## Notitie Korte Muiderweg – overwegingen alternatieven actiegroep

23 februari 2024

Figuur 13: Aanpassing binnen het aanleggen van het fietspad (blauw) en het voetpad (geel) nabij boomnummers 64, 65 en 66. Niet te handhaven boomnummers in rood.

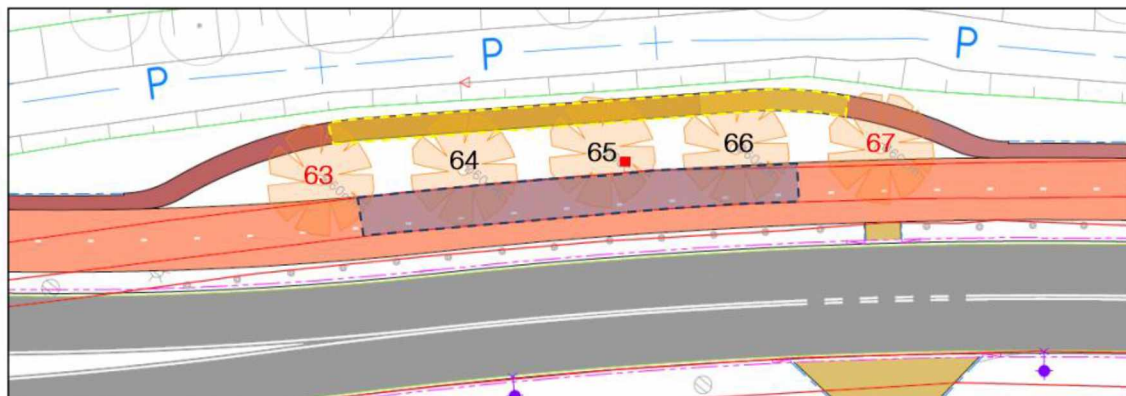
#### Boomnummers 64, 65 en 66

Aan de zuidelijke zijde nabij boomnummer 64, 65 en 66 wordt met het aanleggen van het nieuwe fietspad de lijn van het oude fietspad aangehouden. Bij een ontgraving tot 71 cm -mv kunnen de bomen niet behouden blijven. De inbouwdiepte kan hier aangepast worden door enkel de toplaag van het asfalt te herprofiëren (blauw vak in figuur 13), waarbij aan de zuidzijde wel het volledige profiel wordt gerealiseerd. Voor het voetpad (38 cm -mv) geldt dat deze niet gerealiseerd kan worden met een in te bouwen profiel of verdichting. Hierbij dient een voetpad gerealiseerd te worden op het huidige maaiveld zonder opsluiting of verdichting (geel vak in figuur 13).

Figuur 14: Aanpassing binnen het aanleggen van het fietspad (blauw) en het voetpad (geel) nabij boomnummers 64, 65 en 66. Niet te handhaven boomnummer in rood.

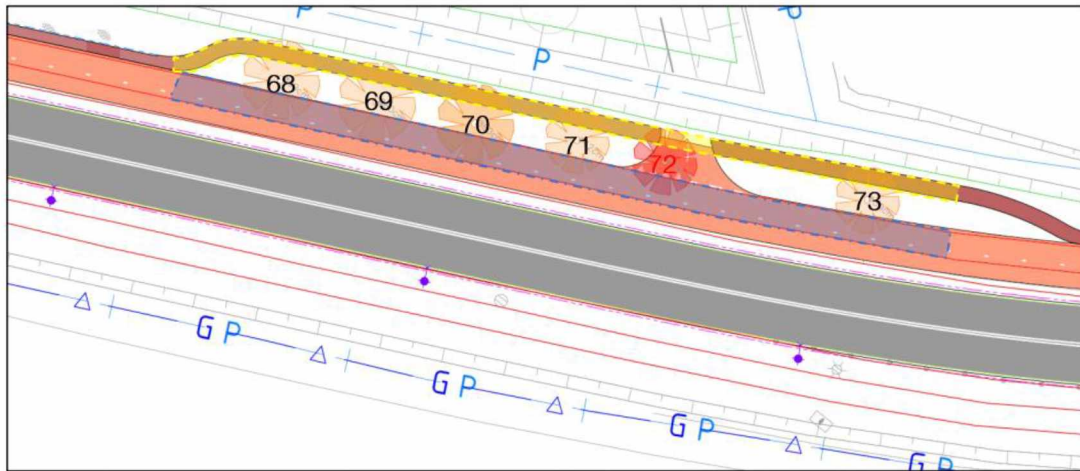
## Boomnummers 68, 69, 70, 71 en 73

Aan de zuidelijke zijde nabij boomnummer 68 t/m 71 en 73 wordt met het aanleggen van het nieuwe fietspad de lijn van het oude fietspad aangehouden. Bij een ontgraving tot 71 cm -mv kunnen de bomen niet behouden blijven. De inbouwdiepte kan hier aangepast worden door enkel de toplaag van het asfalt te herprofilen (blauw vak in figuur 14), waarbij aan de zuidzijde wel het volledige profiel wordt gerealiseerd. Voor het voetpad (38 cm -mv) geldt dat deze niet gerealiseerd kan worden met een in te bouwen profiel of verdichting. Hierbij kan alleen een voetpad gerealiseerd te worden op het huidige maaiveld zonder opsluiting of verdichting (geel vak in figuur 14).
